# MINISTÈRES TRANSITION ÉCOLOGIQUE COHÉSION DES TERRITOIRES

Direction régionale de l'environnement,  
de l'aménagement et du logement  
Bourgogne-Franche-Comté

**OBJET :** *Contribution et avis sur le volet paysager du projet éolien de Saisy-Aubigny*  
**PJ :**

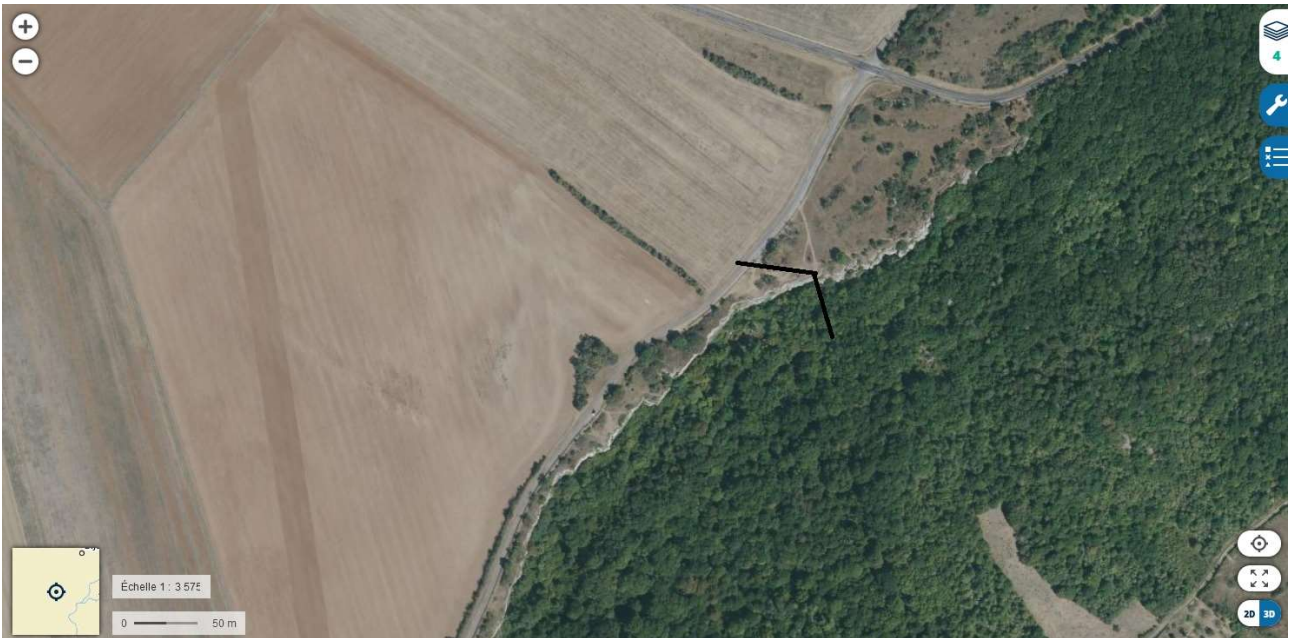
Le projet éolien ne sera pas visible depuis le fond de vallée du cirque du bout du Monde. En revanche, il sera bien visible depuis les principaux axes de découverte de ce site naturel et pittoresque : depuis la RD 111E ainsi que depuis le chemin de randonnée (GR7) attenant (à l'intérieur du périmètre du site classé). Ces points de vue offrent une vision panoramique et légèrement plongeante sur les falaises du site et ses combes.

L'étude a bien identifié cet enjeu (voir p.140). Le projet éolien, situé entre 6,4 et 7,6 km du point de vue, viendrait ici coiffer et surplomber les falaises. Il est à noter qu'à cette faible distance (entre 6 et 7km), le projet éolien sera nettement plus visible que ce qui est montré dans le photomontage, où la faible luminosité de la photographie minore la vision du projet du parc. L'alignement des éoliennes depuis ce point de vue apporte une certaine cohérence de lecture, mais il vient également obstruer la perception aujourd'hui très naturelle du site, son écrin forestier ainsi que son arrière-plan constitué des premières collines du Morvan. Aussi, le projet aura un impact significatif sur le paysage naturel du site classé du Cirque du Bout du Monde : il altérera son intégrité en venant surplomber ses principaux éléments constitutifs, et en apportant des objets industriels de grande hauteur sur les formations naturelles qui constituent son écrin.

Il est à noter que le parc des portes de Côte d'Or sud est également visible depuis ce point de vue : cependant, celui-ci est décalé au nord par rapport au site du bout du monde, et présente ainsi des impacts beaucoup moins significatifs sur la vision du site classé.

Le projet aura un impact significatif sur le paysage naturel du site classé du Cirque du Bout du Monde : il altérera son intégrité en venant surplomber ses principaux éléments constitutifs, et en apportant des objets industriels de grande hauteur sur les formations naturelles qui constituent son écrin.

- Grand Site de France de Bibracte – Mont Beuvray

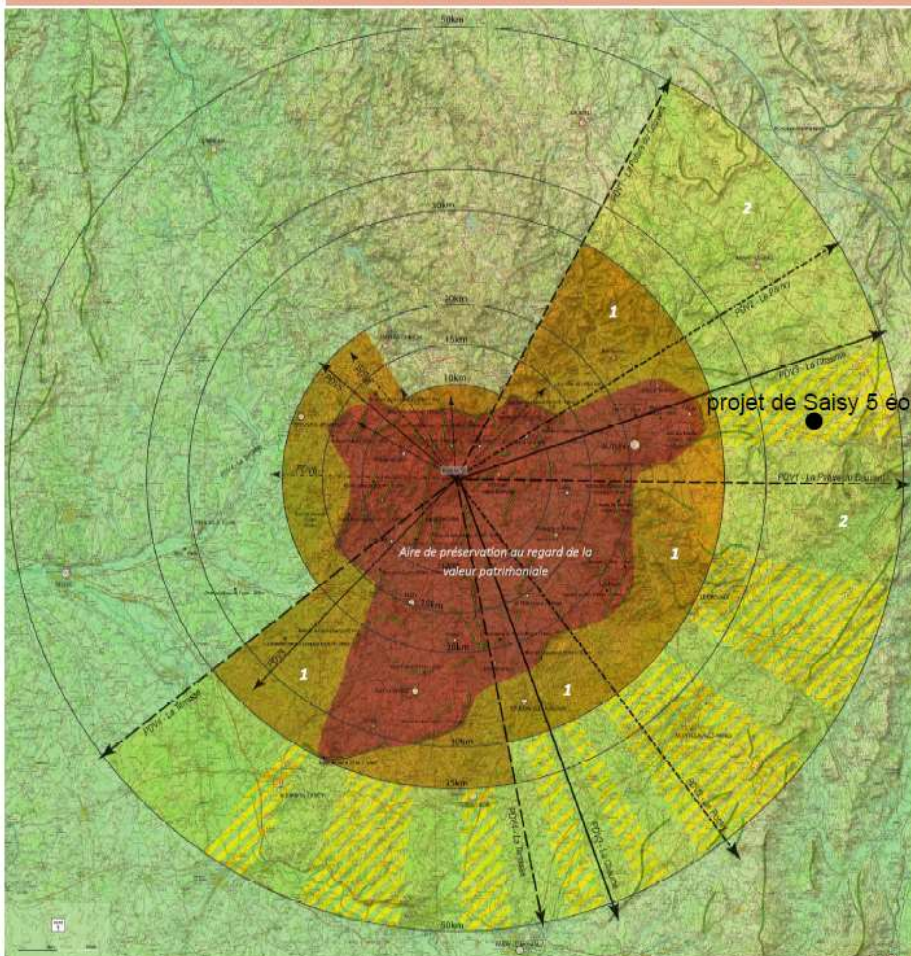
Le projet éolien Saisy-Aubigny se situe dans l'aire d'influence paysagère de Bibracte – Mont Beuvray, en particulier dans la zone de vigilance 2, bien qu'à 40 km. Cette zone de vigilance découle de l'impact nocturne des projets éoliens. Le projet se situe précisément dans le zonage jaune, hachuré (voir carte ci-dessous), dans le même angle qu'une source lumineuse déjà existante de type village ou espace urbain, à savoir ici Autun. Il n'est donc a priori pas susceptible de perturber la valeur patrimoniale du Grand Site de France, telle que définie dans cette AIP.

L'étude d'impact mérite donc d'être complétée par les éléments de connaissance sur la valeur patrimoniale de Bibracte – Mont Beuvray et par la justification de la prise en compte des conditions d'implantation édictées pour la zone de vigilance 2 de cette AIP Bibracte-Mont-Beuvray.

Enfin, l'étude d'impact mérite donc d'être complétée concernant les éléments de connaissance et de justification de la prise en compte des conditions d'implantation liées à la zone de vigilance 2 de l'aire d'influence paysagère (AIP) du Grand Site de France Bibracte- Mont Beuvray.
